7/16地盤委員会(第4回)後の委員追加意見

対数グラフとトンネル切羽の状況の対比

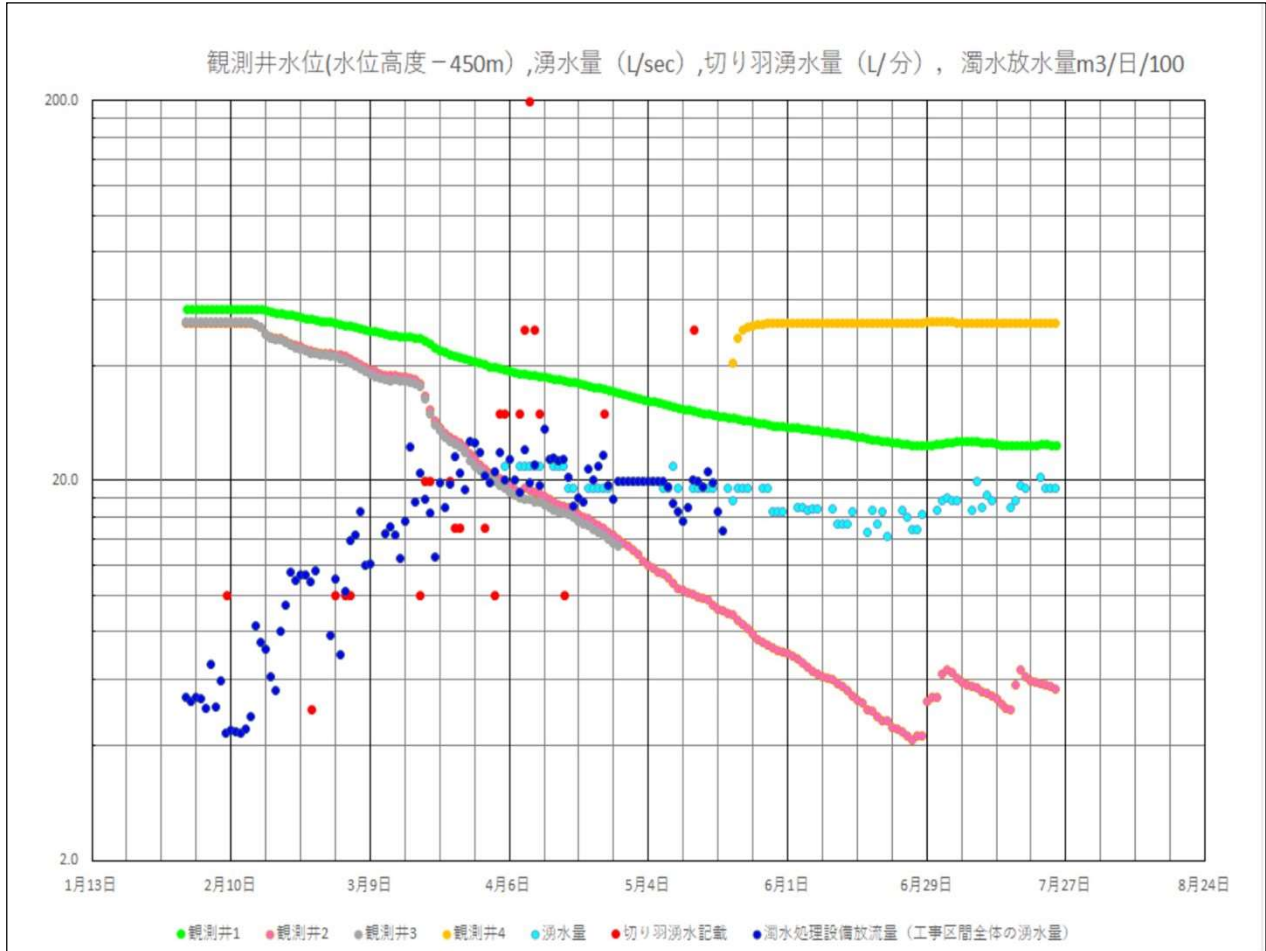
<p>地形面の変位、各観測井の水質、水位の変化等のデータとグラフを、審査会の資料としてください。</p>	<p>・地表面の計測結果は、データを取りまとめ今後提示いたします。</p> <p>・観測井の水質については、6/24審査会の資料4-2に提示しました。</p> <p>・水位の変化は、今回も提示しています。</p>
<p>2 原因究明について</p> <p>地下水位の低下の原因について、以下に例示する観点から調査・分析の上、トンネル湧水以外が要因となっている可能性も含め原因を究明されたい。</p> <ul style="list-style-type: none"> ・総湧水量 ・地下水の状況(時間的・面的な変化) ・井戸と湧水の水質比較 ・地層や切羽などの状況(亀裂の状況、帯水層や水みちなど) ・トンネル掘削時の構造・工法選択や薬液注入タイミングの適否 <p>【各種資料の提供について】</p> <ul style="list-style-type: none"> ・減水が確認された地域の地下水の賦存量の試算及び総減水量の試算 ・地下水位データ(時間的・面的な変化) ・工事の進捗(切羽の位置)と湧水量の地下水位の低下の相関関係が分かる資料 ・昨年12月以降の切羽の観察記録及び湧水の有無 	<p>切羽観察簿は風化の程度を示していますが、地下水位低下の原因究明には、①湧水量が節理面、風化程度とどのような対応関係にありますか、②地上部に推定しているリニアメントや谷地形とどのような位置関係にありますか、③第4回資料4などの地下水の流れ(推定)図に示されたリニアメントと、地下のトンネルとが交差する地点は地表面では2箇所となっているが、地下のトンネル切羽面との対応ではどうなっていますか、④リニアメントはかなり高角度と推定しますが、トンネル切羽の図では何日で、節理の状態と湧水量の関係が対応していますか。</p> <p>切羽観察簿には湧水位置が示されているので、トンネル切羽の状況と併に、湧水の三次元的場所の把握はできませんか。トンネル掘削面での水みちの連続性を確認できないでしょうか。</p> <p>盆地内部の井戸の減水には更に様々なデータから検討する必要があります。JR東海が出された仮説を検証するためにも、三次元的不連続面や透水層の形状をできるだけ早く明らかにしてください。その上で、提示した仮説以外にも、複数の仮説を立て、それらの適応性と矛盾点を検討してより妥当性のある仮説にしてください。</p>	<p>・原因究明は、委員ご指摘の点も踏まえ、専門家に相談しながら行います。</p> <p>同上</p> <p>同上</p>
